Fråsegn til søknad om utfylling i sjø for å utvide næringsareal.

Olsetvikane industriområde Askvoll kommune, ref.nr. 2025/1887
Frå: Forum for Natur og Friluftsliv Sogn og Fjordane

Figur 1. Slik ser det ut i kartet på naturbase.no om ein hukar av nokre relevante tema, som dei nemnt ovanfor.

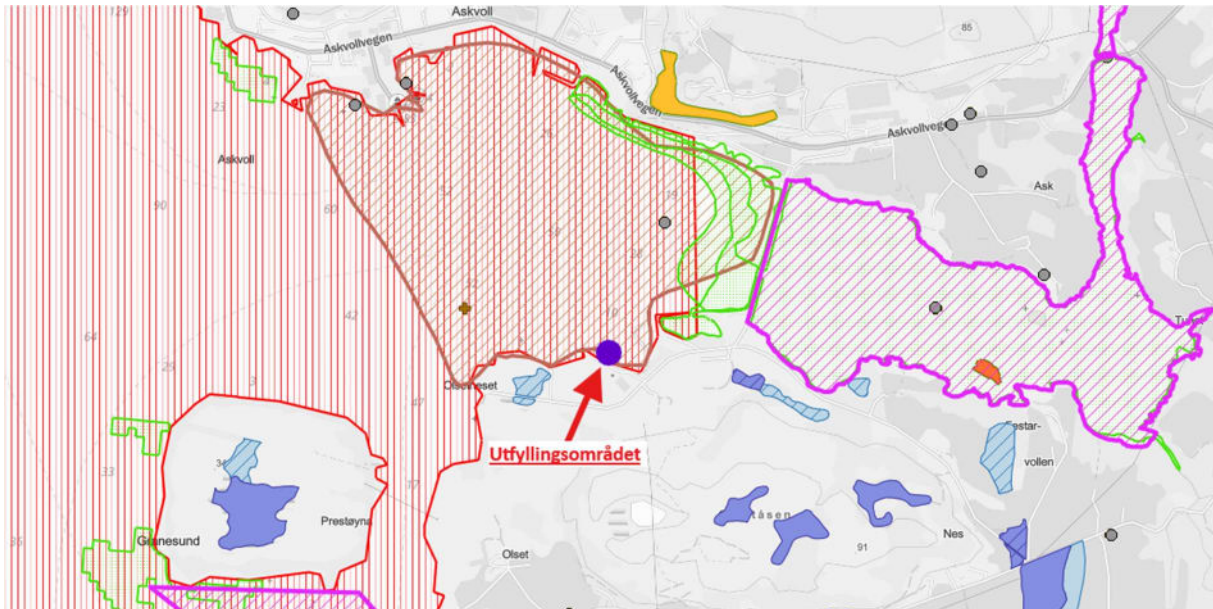
Eit av spørsmåla som dei i søknaden skal svare på er om det er naturverdiar i eller i nærleiken av tiltaksområdet. Når dei då vel å krysse av «Nei» utan nokon kommentar vitnar det om at ein ikkje tar denne søknadsprosessen seriøst.

1. **Lokalt viktig gytefelt for kysttorsk.**
Tiltaksområdet er innanfor eit felt registrert av Havforskningsinstituttet som viktig for kysttorsken.
2. **Gyteområde, med Brisling og Sild i tillegg til Torsk.**
Dette vart registrert av Askvoll Fiskarlag 2001 og 2012, samt Askv. F.nmd i 1982/1995. Området dekkjer tiltaksområdet.

3. **Nærleik til den viktige marine naturtypen Ålegrassamfunn. MarinNaturtypeld: BM00120591**
Denne naturtypen er svært viktig for mange marine dyr og fuglelivet i området. Spesielt fiskeyngel knytt til gyteområda nyttar seg av slike områder. Fragmentering av områda rundt kan påverke levedyktigheita til slike økosystem, og dei fragmenterte områda blir meir sårbare. Slike områder er registrert med verdiklassen viktig.

4. **Nærleik til blautbotnsområder i strandsona.**
Denne naturtypen er registrert som svært viktig og overlappar litt med Ålegrassamfunnet nemnt ovanfor, det går så vidare innover i vika og Askvika Naturreservat.

5. **Nærleik til Askvika Naturreservat med tilhøyrande verneplan for våtmark.**
Her har det innanfor og utanfor området blitt registrert mange raudlista artar, slike verneområde blir påverka av det som skjer rundt, dette må det visast omsyn til. Reservatet har ein variasjon som er viktig for å nå formålet med vernet, men det er og mykje av verneverdiane som er knytt opp til omkringliggande områder, som for eksempel ålegrassamfunnet, og sjølve innfallsporten frå fjorden. Fuglelivet som er fremtredande i området brukar området forskjellig igjennom sesongen og i flo og fjæresyklusane. Det er derfor svært viktig å ta vare på vika som går inn mot sjølve naturreservatet.

6. **Raudlista artar omliggande områder.**
Som for eksempel storskarv, lomvi, hettemåke, dvergdykker og sjøorre. Variasjonen er stor og viser områdets viktigheit. Spesielt med tanke på kva utviklinga har vært for mange fugleartar dei siste 50 åra. Mange av registreringane som er gjort er av individ som er næringssøkande, og er nok strekt knytt til den stille vika, blautbotnsområda og ålegrassamfunnet.

eit av spørsmåla i søknadsskjemaet finnes i bekker og vatn rett innanfor planområdet. Det er mellom anna registrert ål i bekkefaret opp mot Loftheimsåsen, i Hellesevatnet som ein ut frå naturlege tilhøve kan anta har passert Olsetneset og planområdet. Vidare utfylling av strandsona vil påverke denne ruta negativt.

Figur 2. flybilde frå 2020. Kjelde: norgeibilder.no

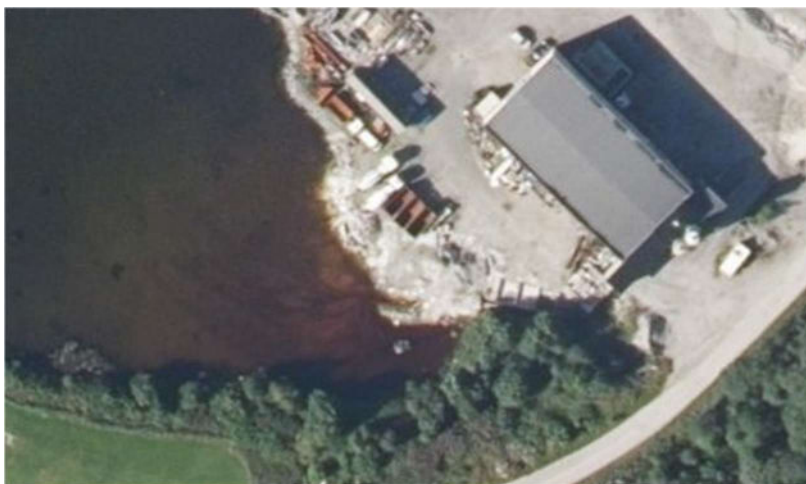
Bildet i figur 2 er frå 2020, her ser ein tydeleg fargenyansar ein normalt ikkje ser i ikkje forureina vatn. Dette har også forandra seg over få år. Me stiller derfor spørsmålsteikn om kva dette er?

Figur 3. flybilde frå 2019. Kjelde: norgeibilder.no

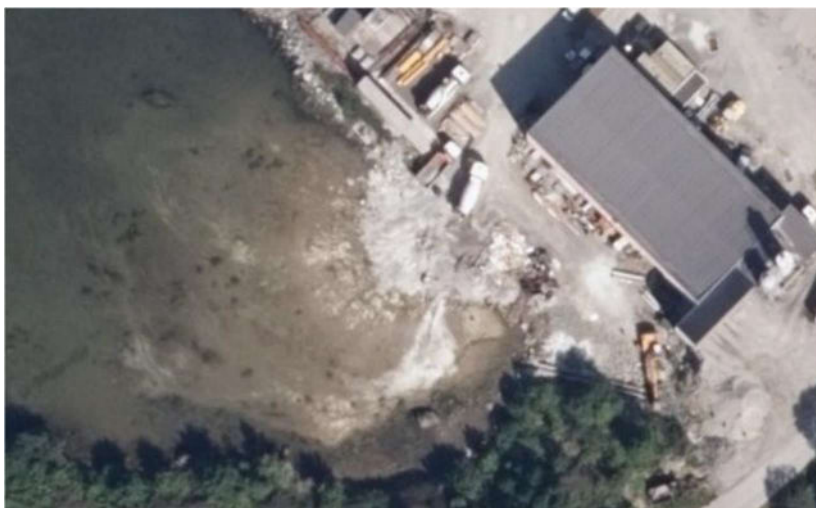
Om ein så går eit år tilbake til 2019 i figur 3, så ser det lik ut. Me ser då fleire betongbilar, og det som kan tolkast som dumping av betongavfall. Me kan ikkje finne nokon godkjenningar på dette. Vi ser og finpartiklar som spreia frå dette. Røygata som også synest i bildet er det heller ikkje opplyst om i søknaden. Den er etter det me forstår forlenga¹ bort til og med molen i forbindelse med
